**Обустройство кустовых площадок №№ 8-бис, 17  
Западно-Хоседаюского нефтяного месторождения  
ЦХП (блок №3) им. Д. Садецкого и увеличение  
пропускной способности нефтегазосборных  
трубопроводов**

**Часть 1. Система электроснабжения**

**Книга 2. Графическая часть**

**ПО-30-КО-ОП-ОП-1902-ПД-04.ИЛО.05.01.02**

ПО-30-КО-ОП-ОП-1902-ПД-04.ИЛО.05.01.02-009			
02	5	Зам.	3383-26
Изм.	Колучи	Лист	№рок
Разобр.	Бондаренко	Дата	29.04.26
Проверил	Кулаков	Дата	29.04.26
Гл.спец.	Азмакаева	Дата	29.04.26
Н.контр.	Полякишина	Дата	29.04.26
ГИП	Шатиевский	Дата	29.04.26

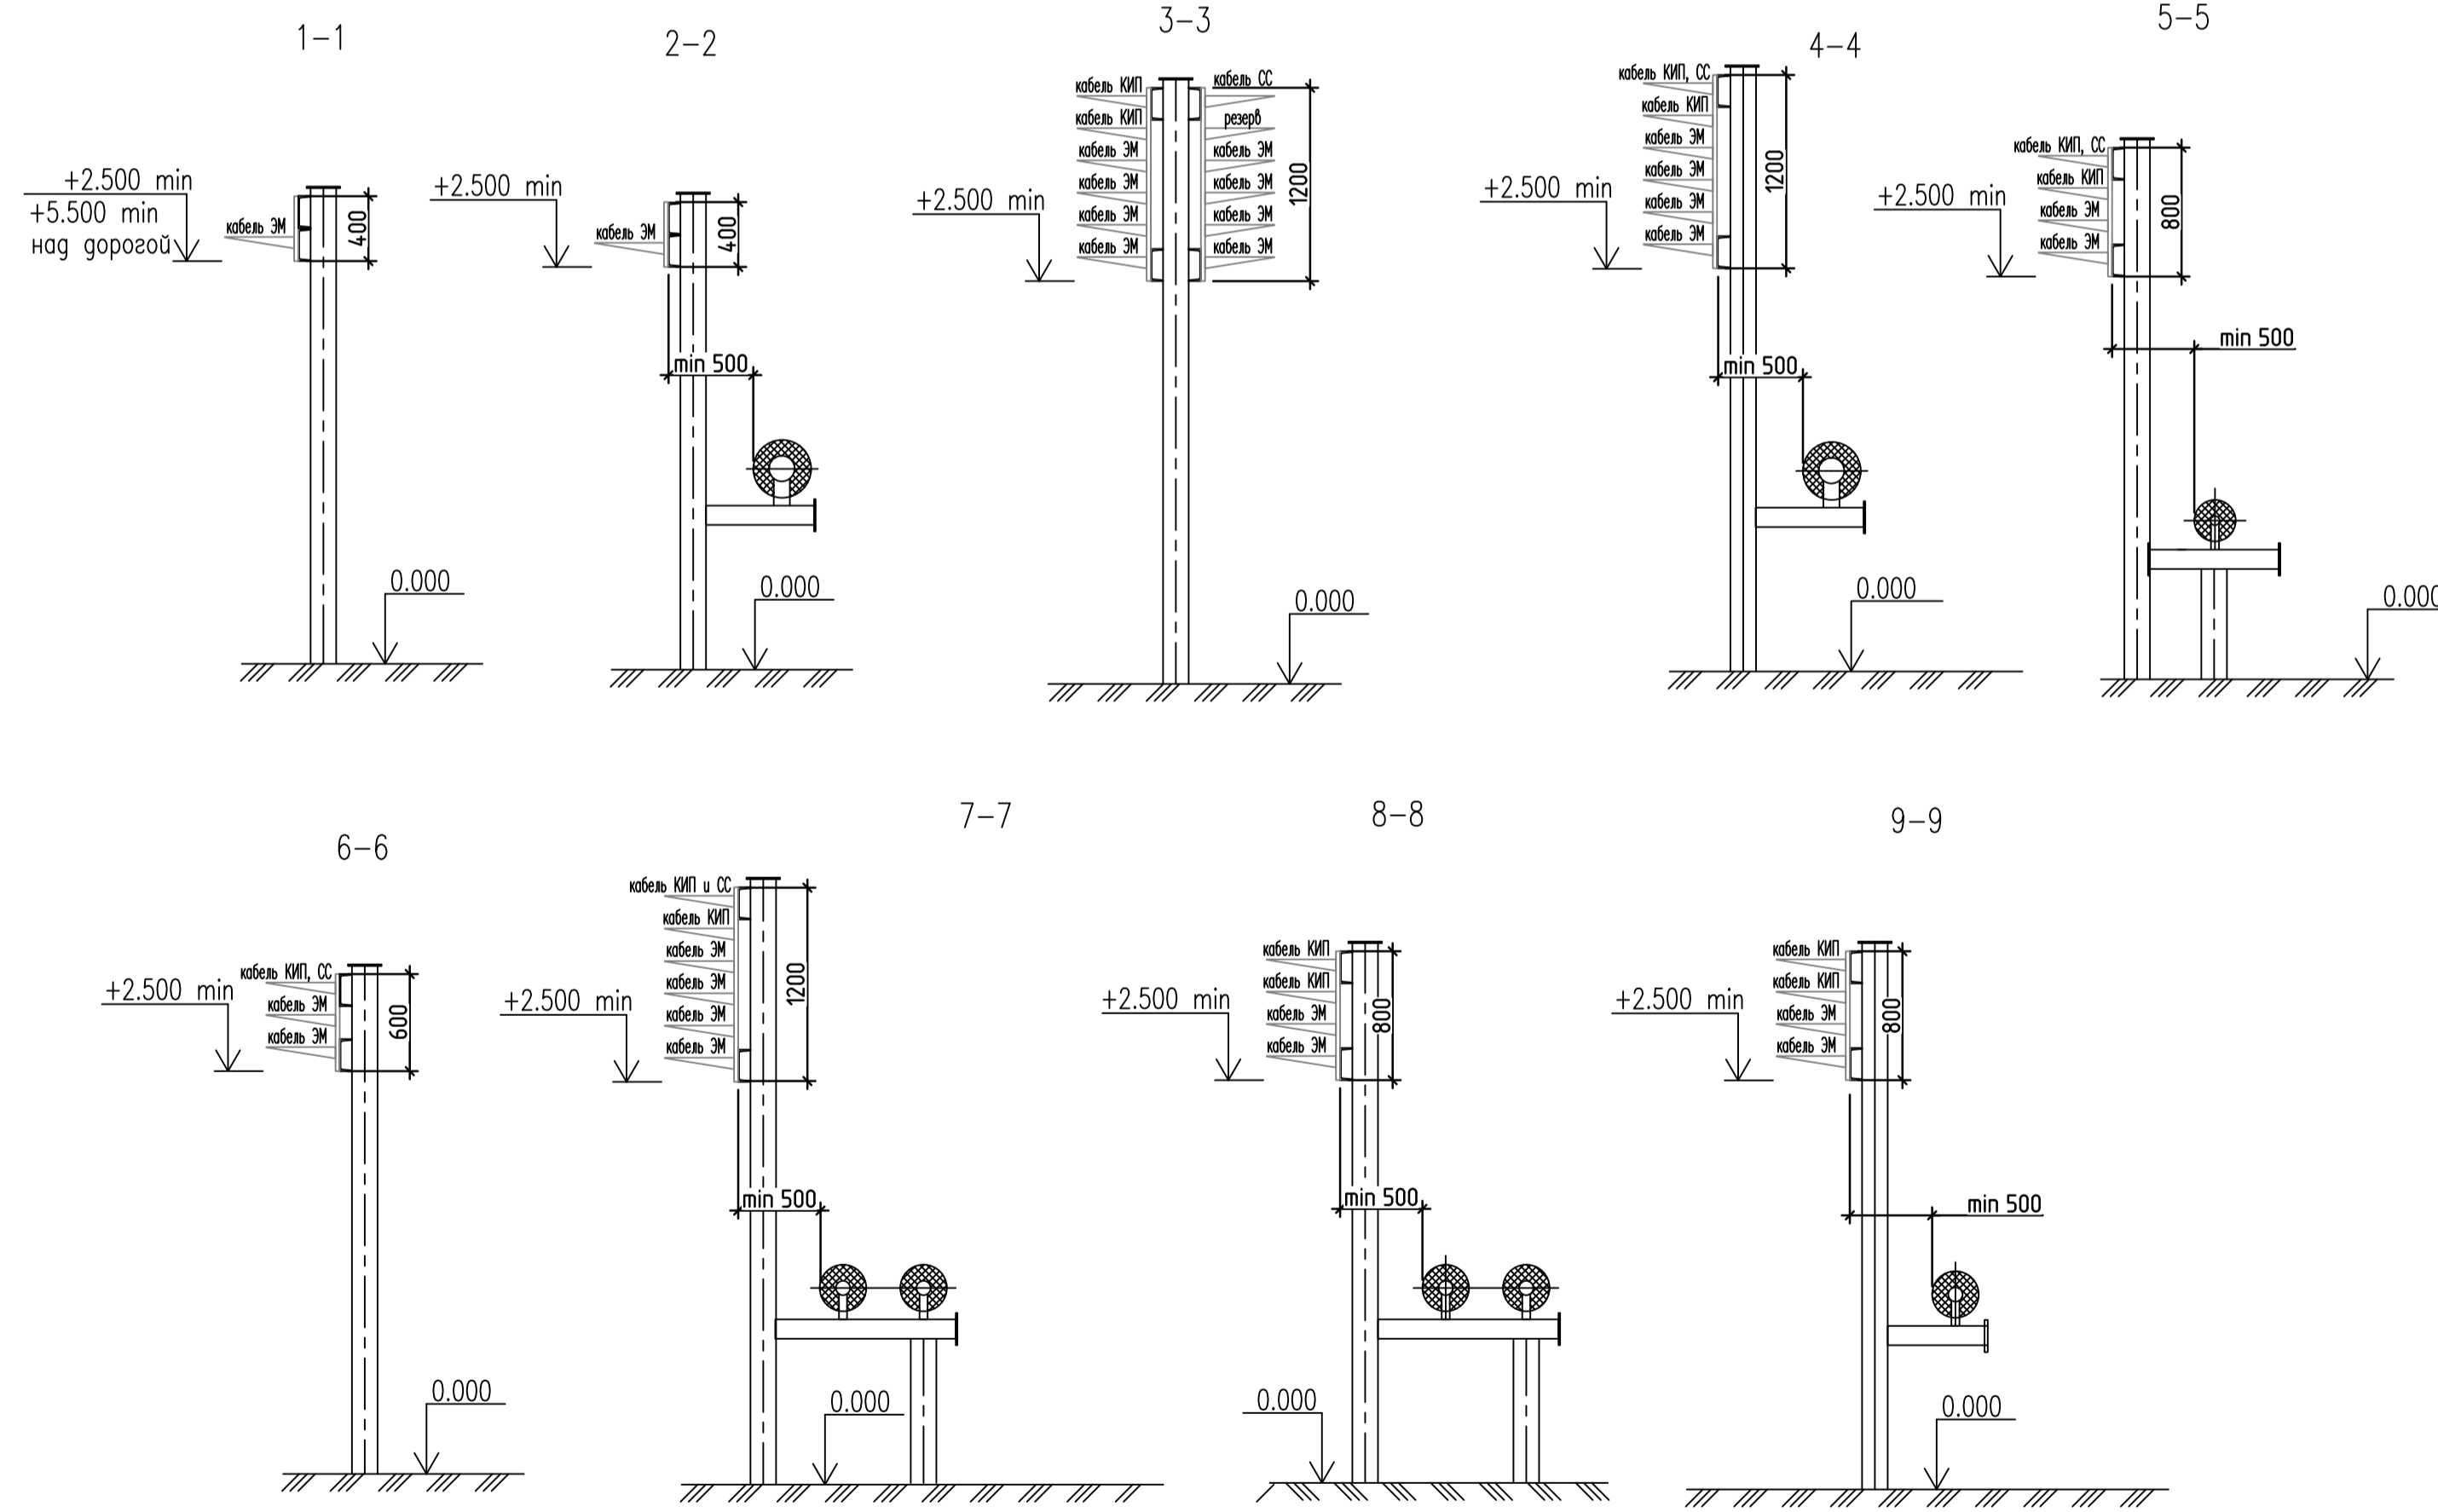
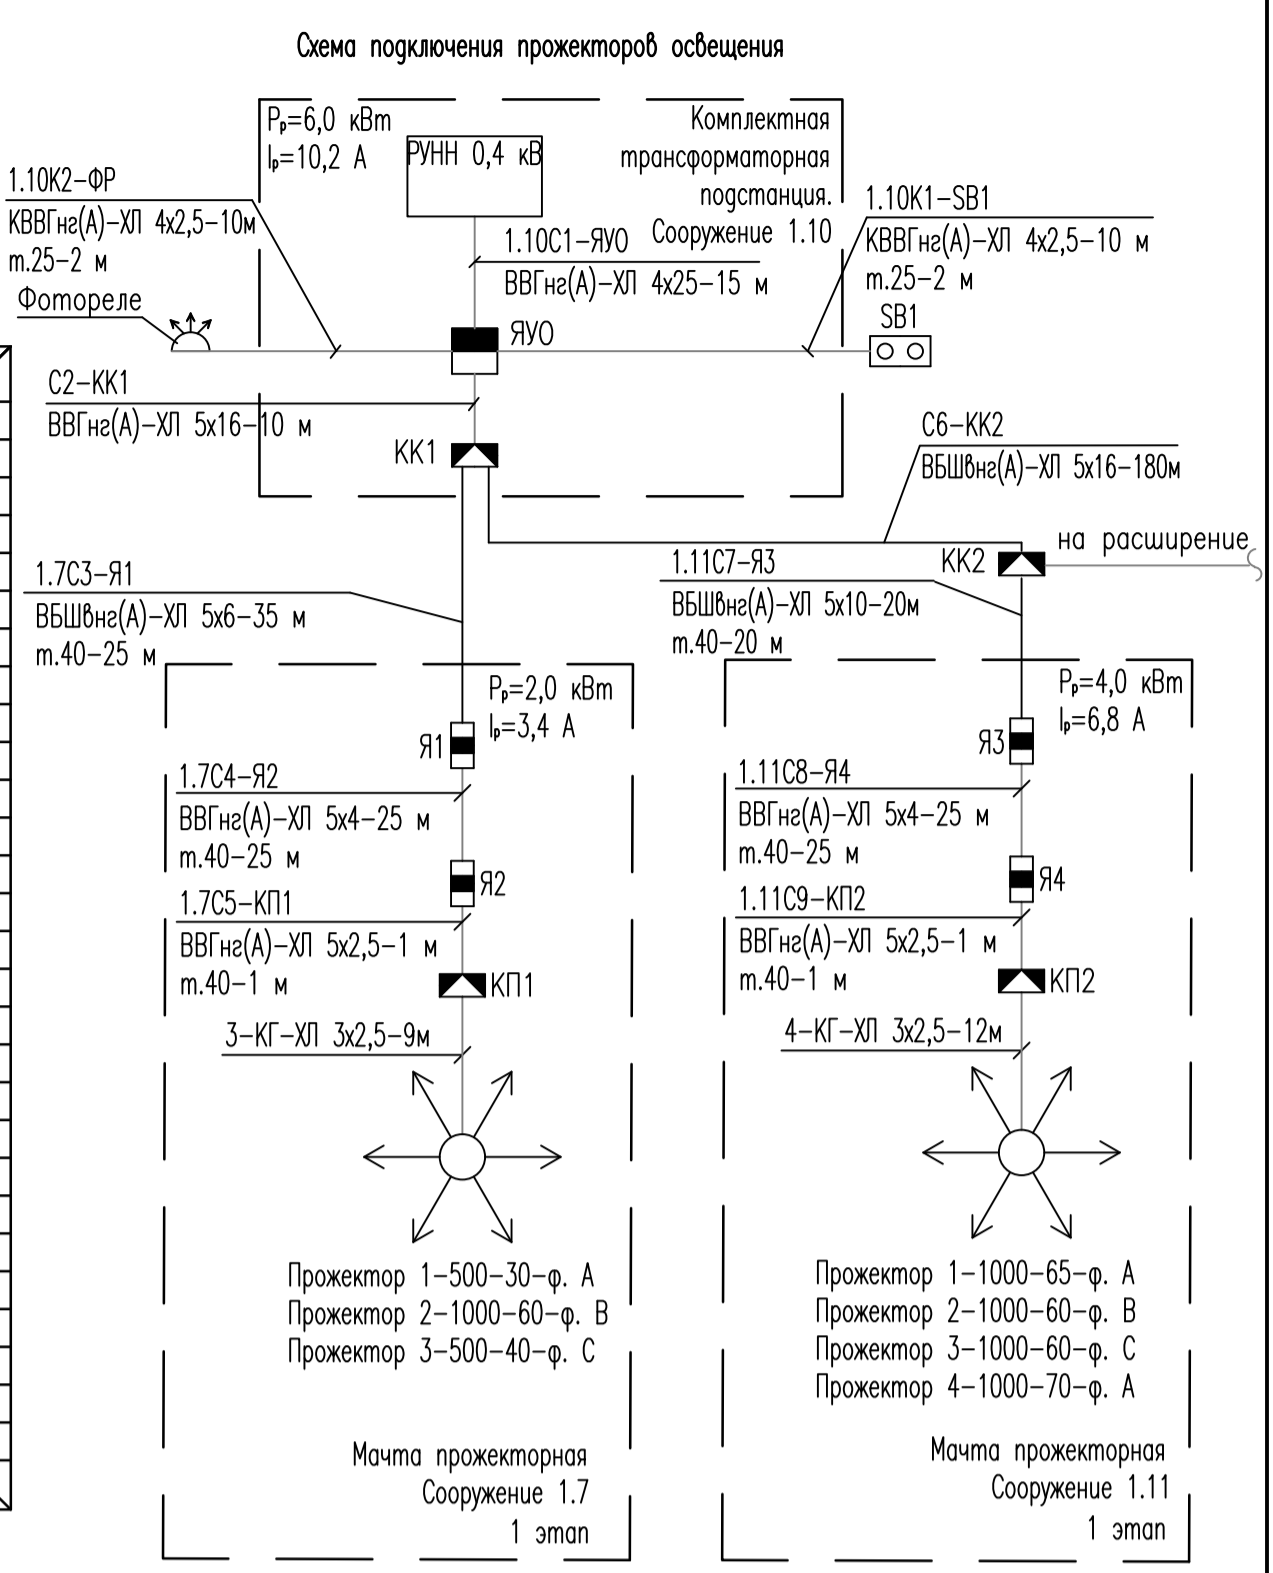
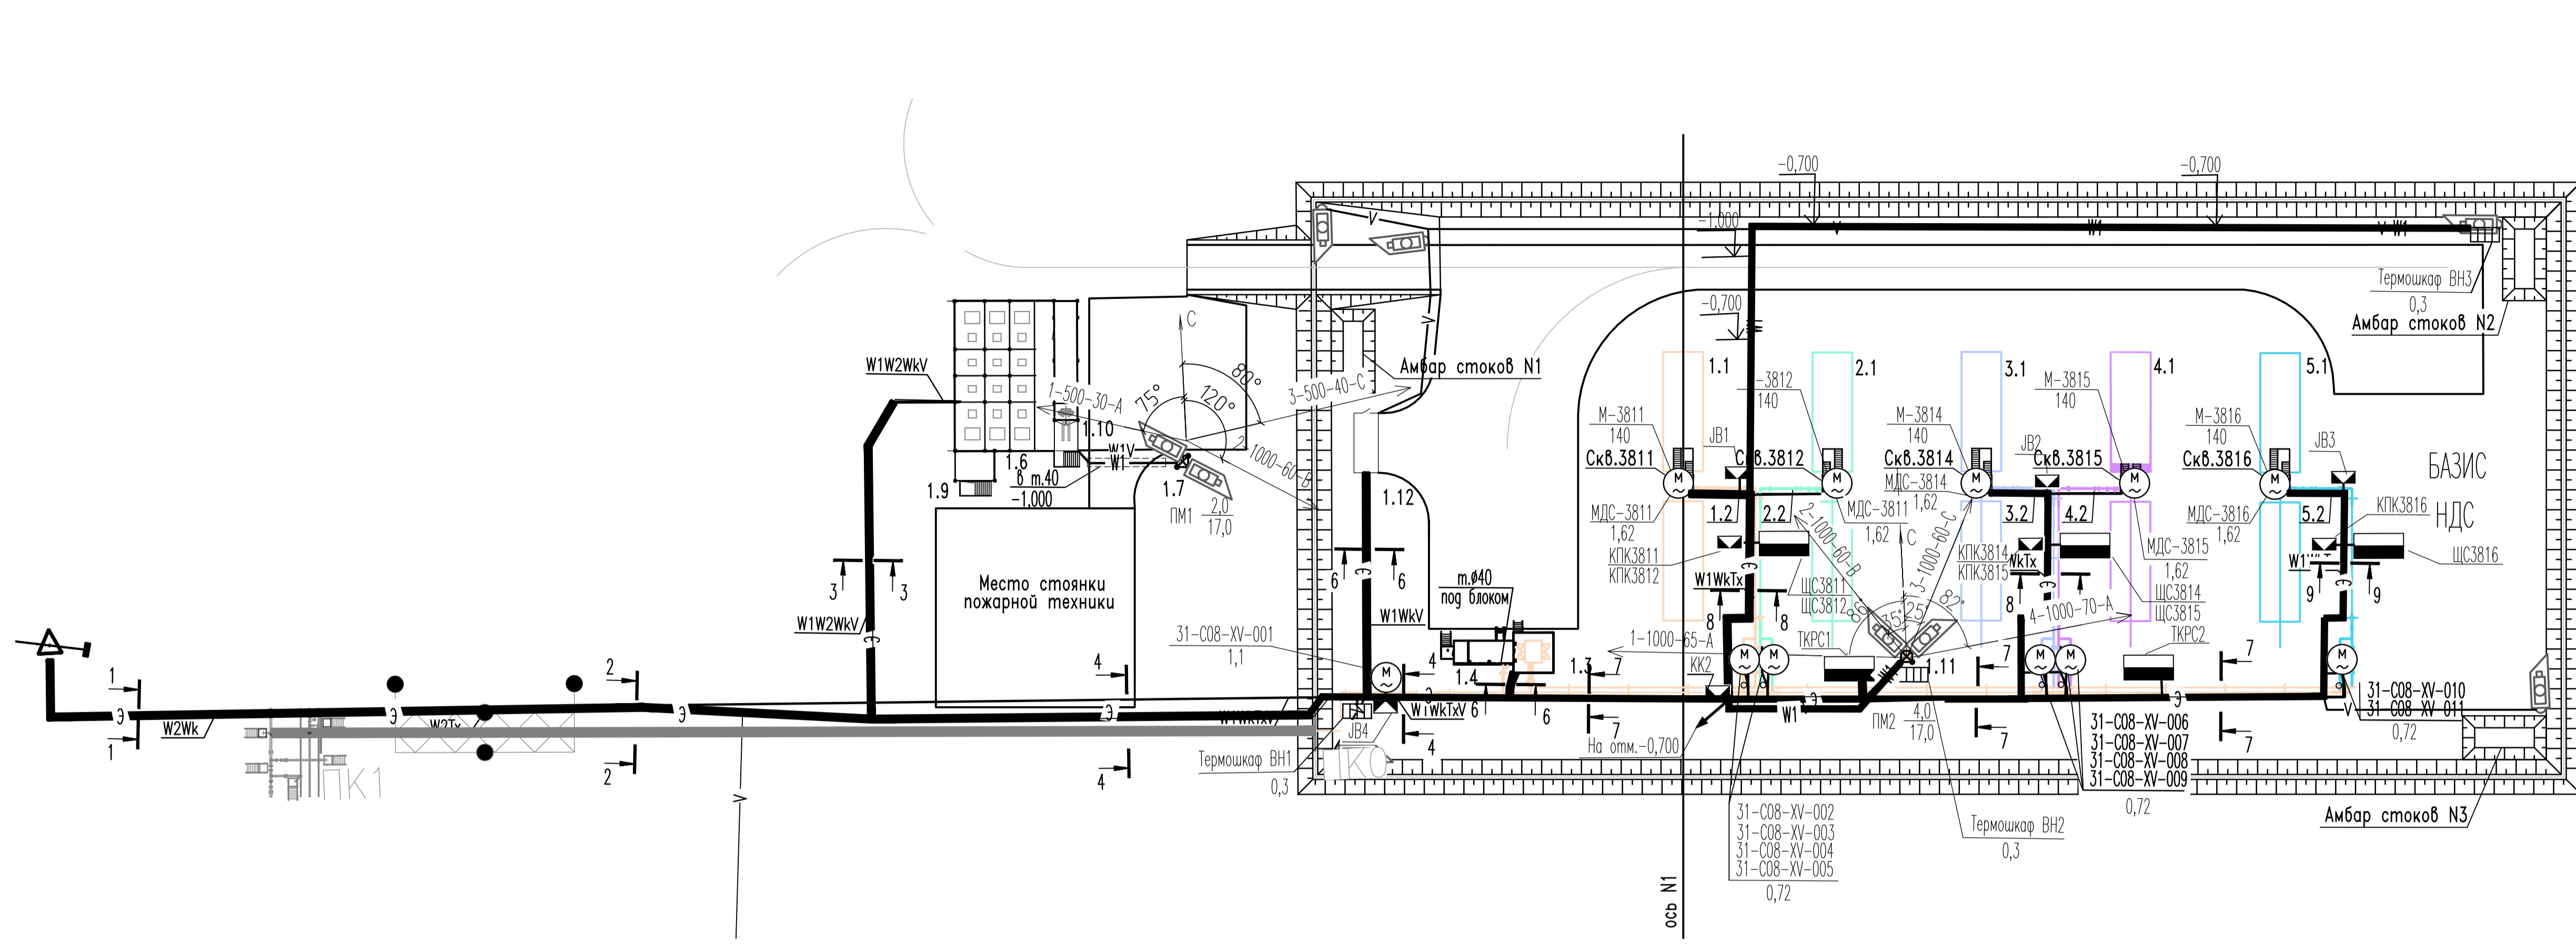
ИОС.0 5.01.02 -008	Заменен. Добавлен план на КТП с ЭЦН для кустовой площадки N17.			
	ИОС.0 5.01.02 -009	Заменен. Актуализирована модель генплана.			
	ИОС.0 5.01.02 -010	Заменен. Актуализирована модель генплана.			
	ИОС.0 5.01.02 -011	Заменен. Актуализирована модель генплана.			
	ИОС.0 5.01.02 -012	Заменен. Актуализирована модель генплана.			
	ИОС.0 5.01.02 -013	Заменен. Откорректирован мощность трансформатора.			
	ИОС.0 5.01.02 -018	Заменен. Актуализирована модель генплана.			
Изм.внес	Пономарева		25.04.26	АО «Гипровостокнефть» Электротехнический отдел (ЭТО)	
Составил	Пономарева		25.04.26		
Утв.	Шапиевск		25.04.26		
				Лист	Листов
				1	2
